工程指示 / 要求簡箋 ENGINEER INSTRUCTIONS(E.I.)

工程指示編號:	EI- 4614	修改版本:	A
	HK- 0855		
工程編號:	J 852	工程名稱:	亞皆老街中電
收件人:	生統	發件人:	Renee Lo
工程項目:	趟門框 地盤用鋁角 T1-T3 : 1-23/F (67*35*2mm) (71*35*2mm)	日期:	27/05/2022

房

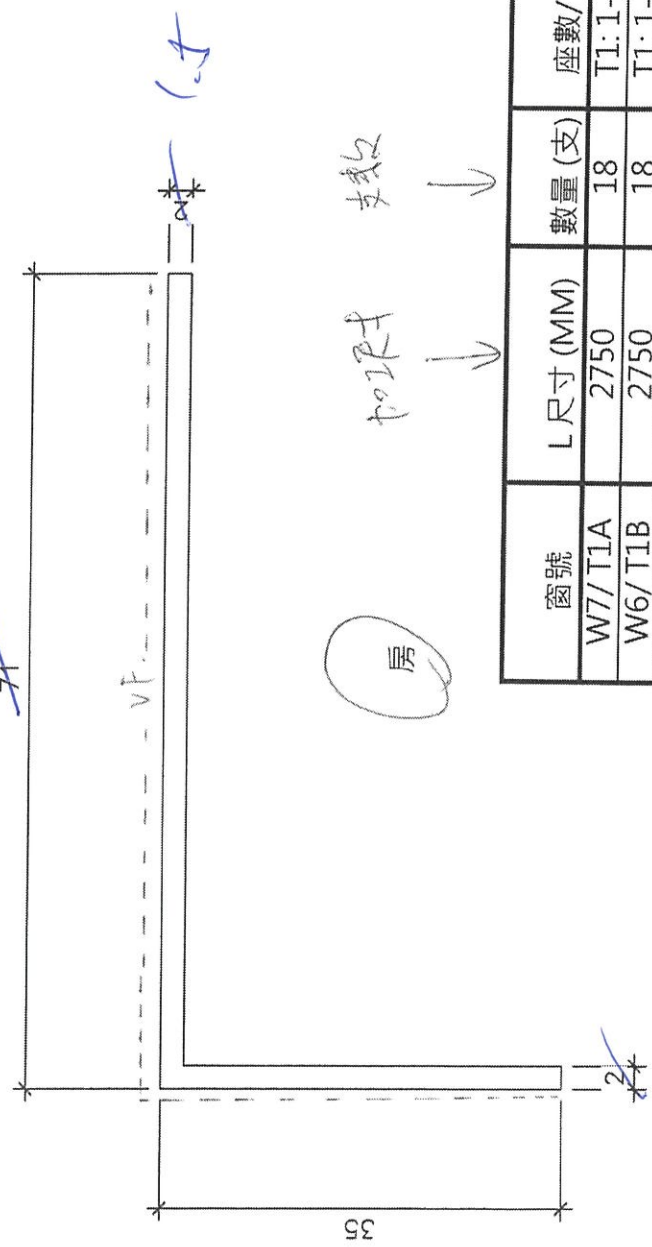
內容: A版: 按來料修改尺寸 70x40x1.5  
 由於趟門框開去水孔, T1-T3 : 1-23/F 趟門框, 需要鋁角遮去水孔。  
 EI4529已做樣板+在現場已試安裝。  
 廳: 左右2邊鋁角長度需預長125mm用作界避位用 (只限有門中企至門中企)  
 房: 鋁角長度需預長50mm  
 鋁料請貼上窗號。  
 謝謝

窗號	L 尺寸 (MM)	數量 (支)	座數 / 樓層	參考用	
				SO 數 (批濶面全 批濶面)	額外 (MM)
W7 / T1A	2750	18	T1: 1-21/F	2700	50
W6 / T1B	2750	18	T1: 1-21/F	2700	50
W6 / T2A	2750	18	T2: 1-21/F	2700	50
W6 / T2B	2750	18	T2: 1-21/F	2700	50
W7 / T3A	2750	18	T3: 1-21/F	2700	50
W6 / T3B	2750	18	T3: 1-21/F	2700	50
W7 / T2A	2750	18	T1: 1-21/F	2700	50
22W3 / T1A	2675	1	T1: 22/F	2625	50
23W3 / T1A	2675	1	T1: 23/F	2625	50
22W6 / T2A	2750	1	T2: 22/F	2700	50
22W6 / T2B	2750	1	T2: 22/F	2700	50
22W3 / T3A	2675	1	T3: 22/F	2625	50
23W3 / T3A	2675	1	T3: 23/F	2625	50
23W12 / T2A	2050	1	T2: 23/F	2000	50
